Женева, 6-10 декабря 2021 года Пункт 6 предварительной повестки дня Правила № 16 ООН (ремни безопасности)

# Предложение по поправкам серии 09 к Правилам № 16 ООН (ремни безопасности)

### Представлено экспертами от Японии\*

Рис. 1 Фотография, на которой показана траектория лямки с пряжкой на стенде для испытаний, предусмотренных в Правилах № 129 ООН

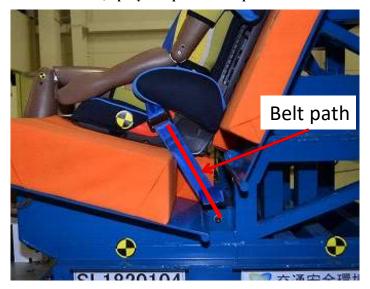
1. Траектория лямки между точкой эффективного крепления ремня и пряжкой обычно является прямой, как на стенде для испытаний, предусмотренных в Правилах № 129 ООН (рис. 1). Однако в случае некоторых транспортных средств, представленных на рынке, траектория лямки между точкой эффективного крепления ремня и пряжкой проходит не по прямой, а огибает подушку сиденья (рис. 2).

- «8.2.3 Требование в отношении лямки между пряжкой и точкой эффективного крепления ремня на сиденьях, оснащенных нижними креплениями ISOFIX
- 8.2.3.1 Разница между фактической длиной лямки и расстоянием по прямой между точкой эффективного крепления ремня и точкой ВР для лямки с пряжкой, определенной в пункте 3.2 добавления 1 к приложению 17, должна составлять не более [50] мм.

Рис. 2 **Фотография, на которой показана траектория лямки с пряжкой, не являющаяся прямой**

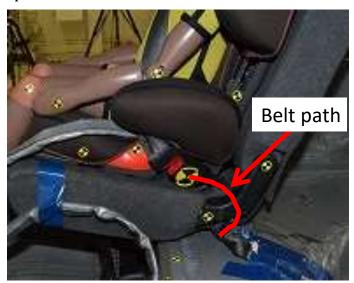
2. Если траектория лямки между точкой эффективного крепления ремня и пряжкой не является прямой, то при ДТП с лобовым ударом пассажиры могут значительно смещаться вперед. Возможны ситуации, когда при размещении пассажира на бустерном сиденье, закрепленном с помощью ISOFIX, ремень безопасности соскальзывает к шее и происходит проскальзывание (об этом говорится в документе GRSP-69-24). В результате этих явлений шея и живот пассажира-ребенка подвергаются повышенному риску. Кроме того, это ведет к росту травматизма в области грудной клетки манекена. На рис. З показана зависимость максимального ускорения грудной клетки манекена за 3 мс от величины провеса лямки с пряжкой для двух типов ДУС. Если провес лямки с пряжкой превышает [50] мм, то максимальное ускорение грудной клетки приближается к значениям критериев, предусмотренным в Правилах № 129 ООН, для одного из ДУС. Если провес лямки с пряжкой превышает [80] мм, то максимальное ускорение грудной клетки превышает значения критериев, предусмотренным в Правилах № 129 ООН.
